MEMORANDO
DSH-0453-2024

ASUNTO: **“Respuesta al MEMORANDO-DEEIA-0506-0908-2024”**

INFORME TÉCNICO DSH No. 077-2024

**REVISIÓN DEL ESTUDIO DE IMPACTO AMBIENTAL DEL
PROYECTO DENOMINADO
“RESIDENCIAL LAURELES, CORREGIMIENTO DE SAN PABLO VIEJO,
DISTRITO DE DAVID”**

Localización Regional

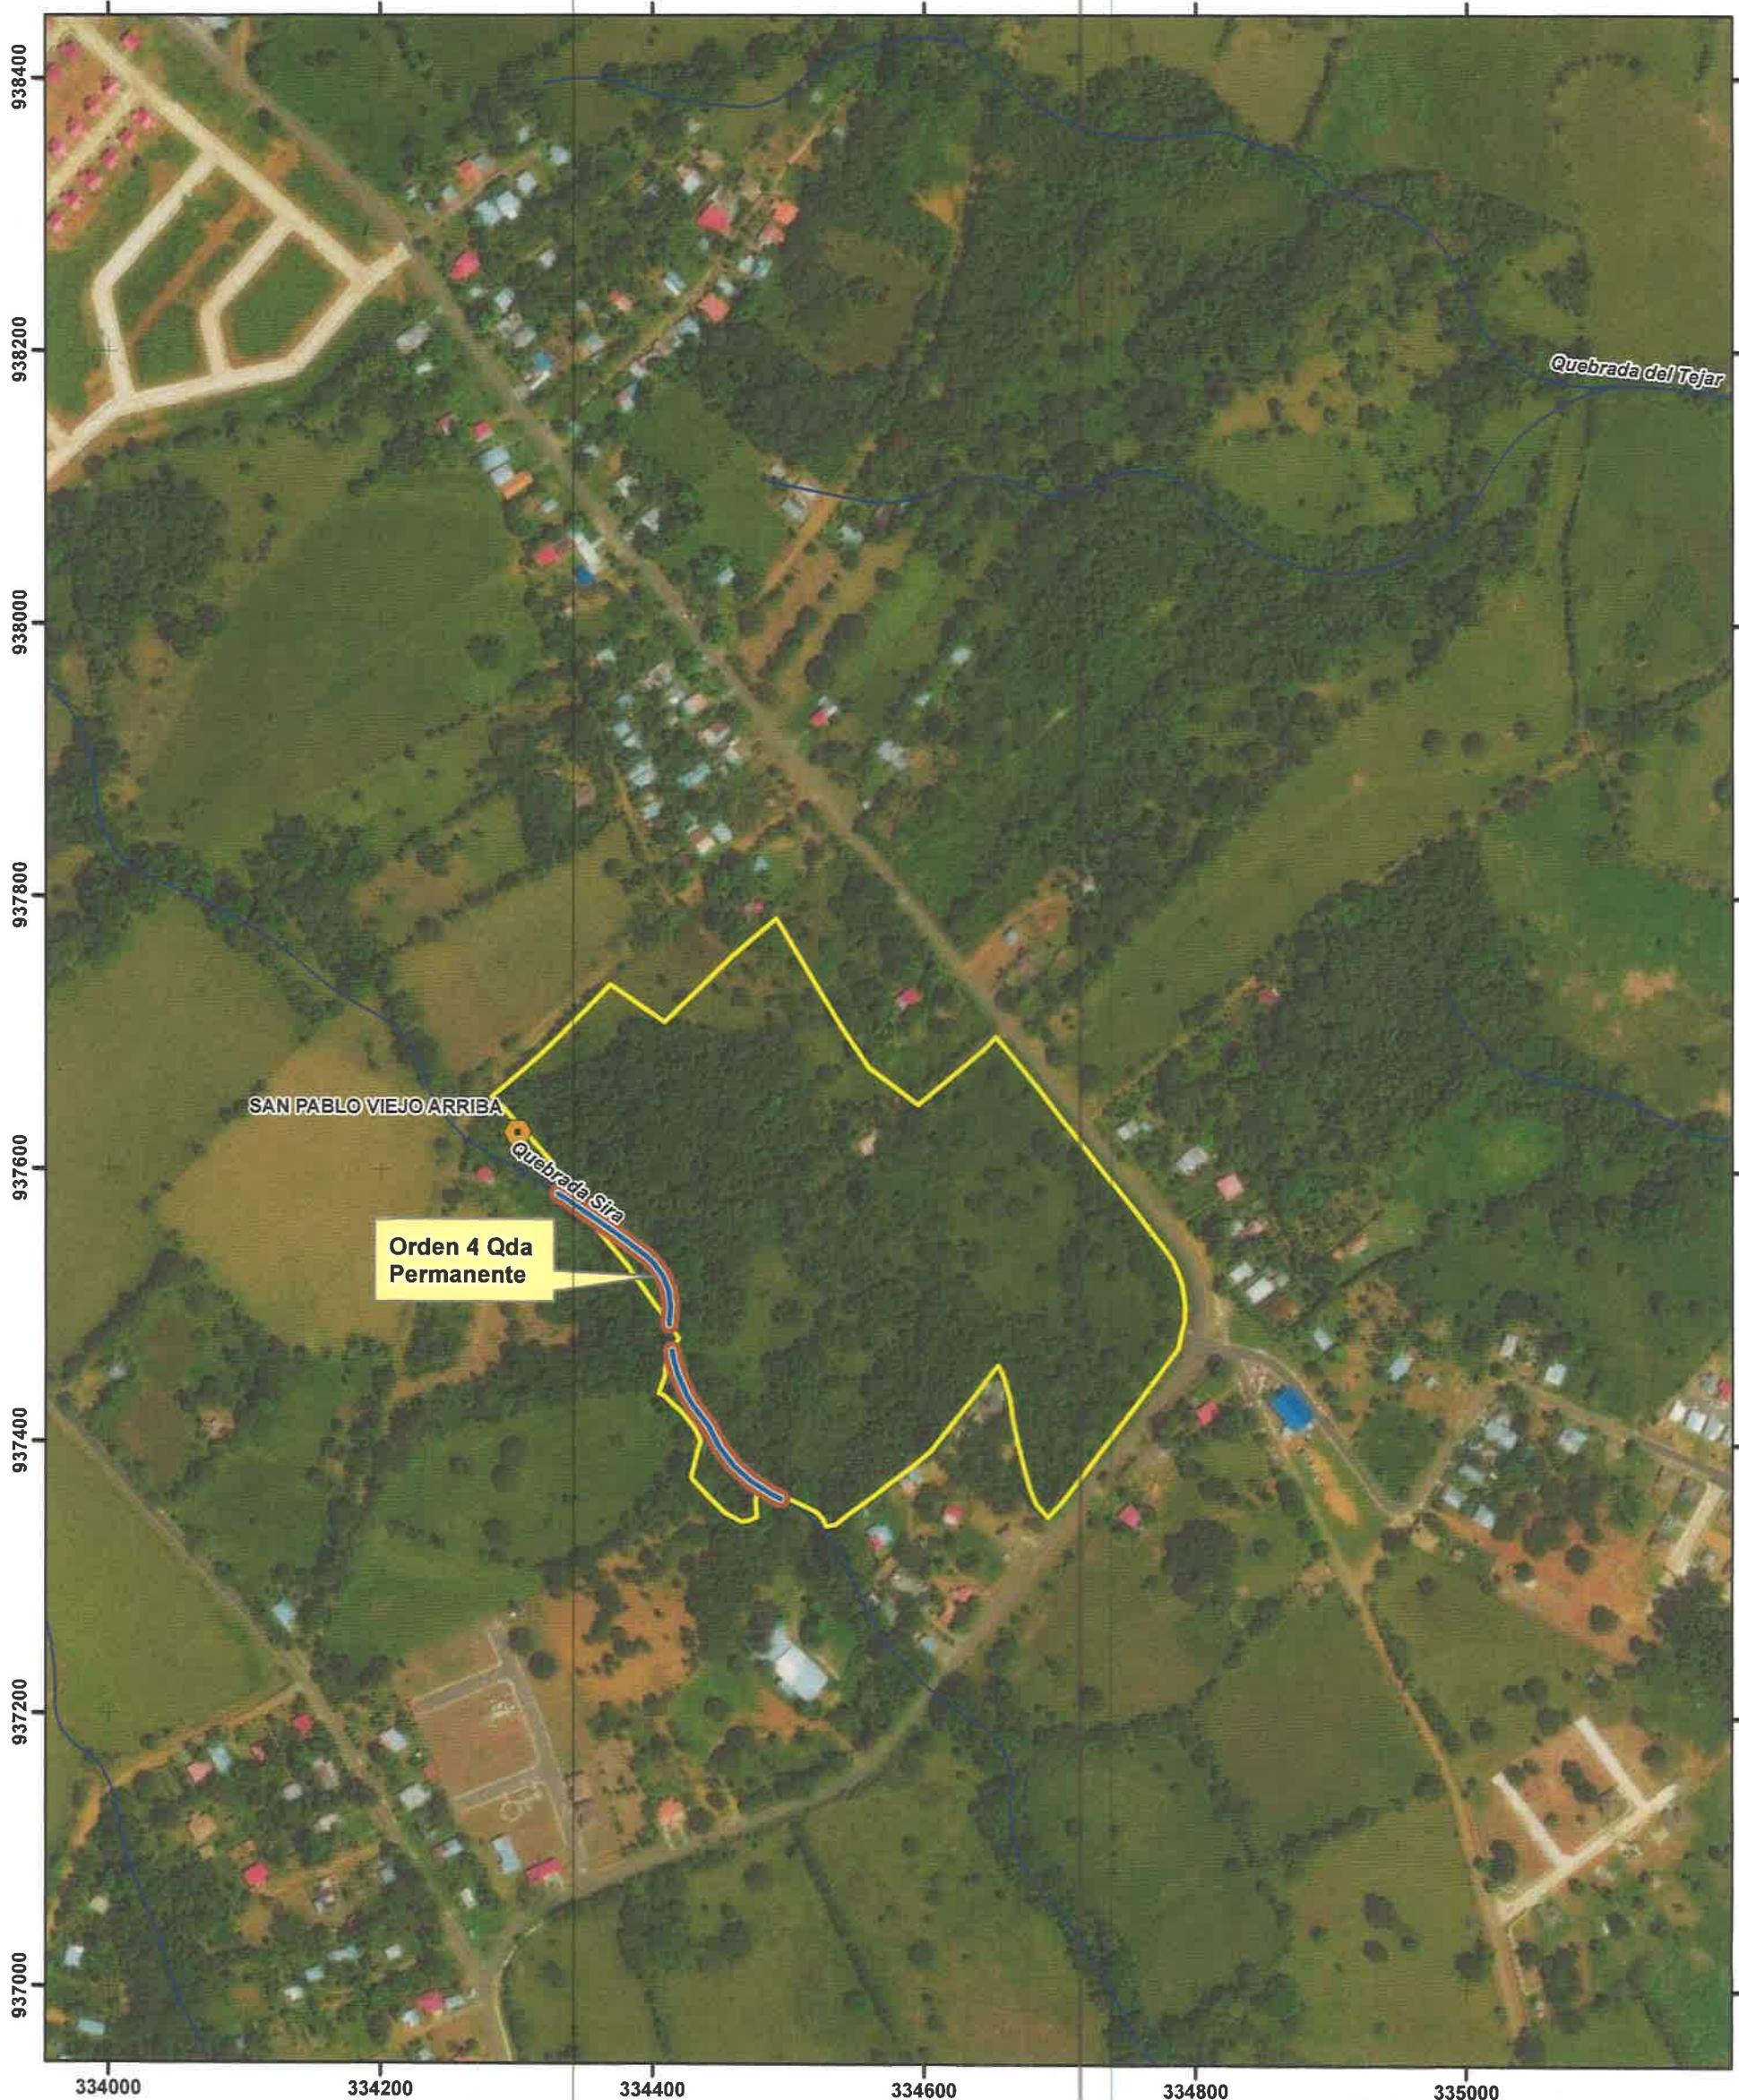
- La Quebrada Sira intersecta un lado del polígono del proyecto, por lo que se debe mantener su bosque de galería, margen de protección y servidumbre hídrica.

- Corregir en el Estudio Hidrológico e Hidráulico la cantidad de lotes, ya que en la cantidad real es de 241 lotes residenciales.
- Agregar a los planos el señalamiento de la servidumbre hídrica de la Quebrada Sira, la cual en este caso coincide con los 3 m de la servidumbre pluvial.
